**Avis sur le projet de parc photovoltaïque au sol au lieu-dit
"Panifol" avec mise en compatibilité de PLUi n°2 Sidobre Val
d'Agout à SAINT SALVY DE LA BALME (81) – procédure
d'évaluation environnementale commune**

N°Saisine : 2024-013529

N°MRAe : 2024AO105

Avis émis le 16 octobre 2024

Localisation des enjeux écologiques (habitats, faune et flore)

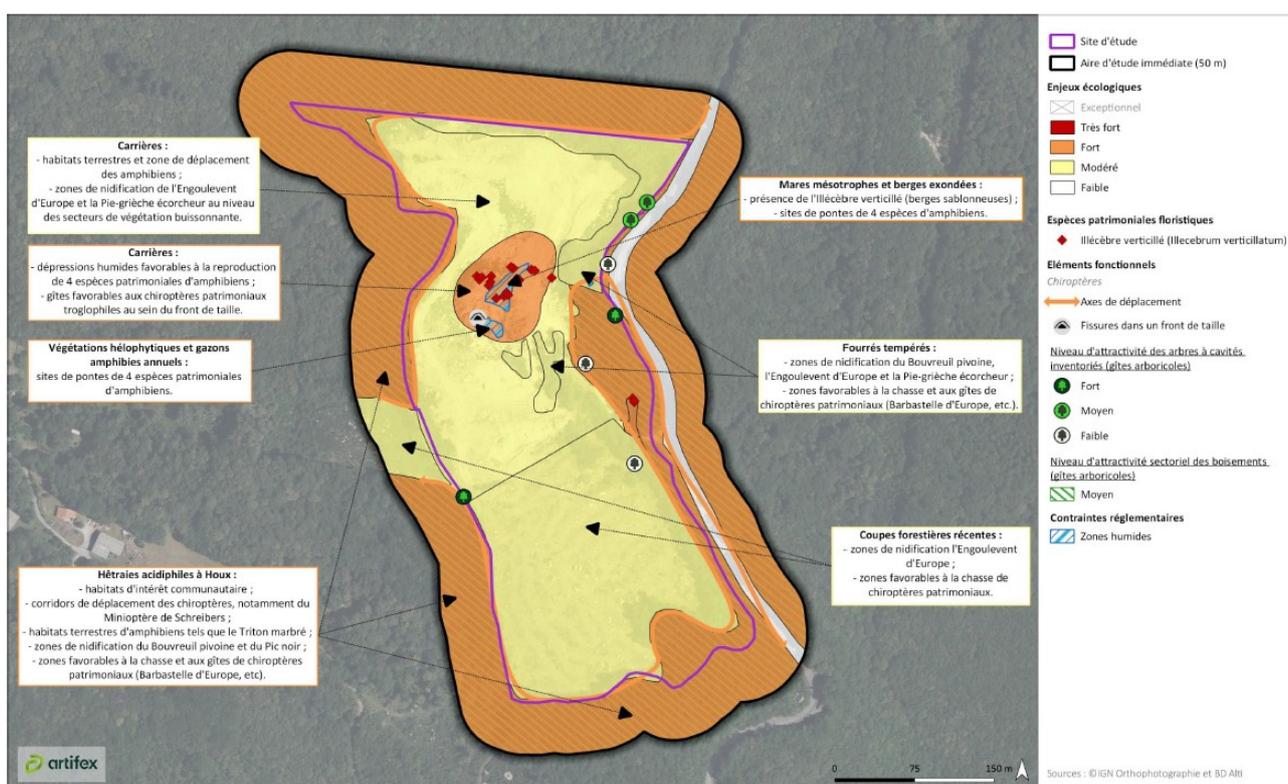
L'Illicébre verticillé se concentre principalement dans la moitié nord du site, au niveau des berges sablonneuses d'un plan d'eau (fosse d'extraction), sur des terrains acidiphiles exondés ou partiellement inondés. 146 pieds de cette espèce ont été dénombrés. L'implantation de la centrale photovoltaïque évitera la majorité de la population d'Illicébre verticillé recensée (116 individus sur 146) : 30 individus seront détruits par la construction d'une piste empierrée dans la partie nord du site. En complément des mesures d'évitement et de réduction proposées, telles que la mise en défens des zones sensibles, la mesure MR4 prévoit le déplacement des stations d'Illicébre verticillé pour limiter la destruction d'individus. Cette mesure consiste à effectuer un déplaçage de sol, c'est-à-dire un transfert de sol avec les individus présents vers une zone plus favorable, située en dehors du périmètre du chantier.

L'étude d'impact conclut que l'impact résiduel sur les habitats et les espèces sera négligeable. La MRAe ne souscrit pas à cette conclusion, et considère que le niveau d'impact après application de l'ensemble des mesures d'atténuation est modéré et non pas faible ou nul comme écrit dans l'étude d'impact.

La MRAe recommande au porteur de projet de se rapprocher de la DREAL Occitanie afin de déterminer si le projet doit faire l'objet d'une dérogation à l'interdiction de détruire des espèces protégées notamment concernant l'Illicébre verticillé.
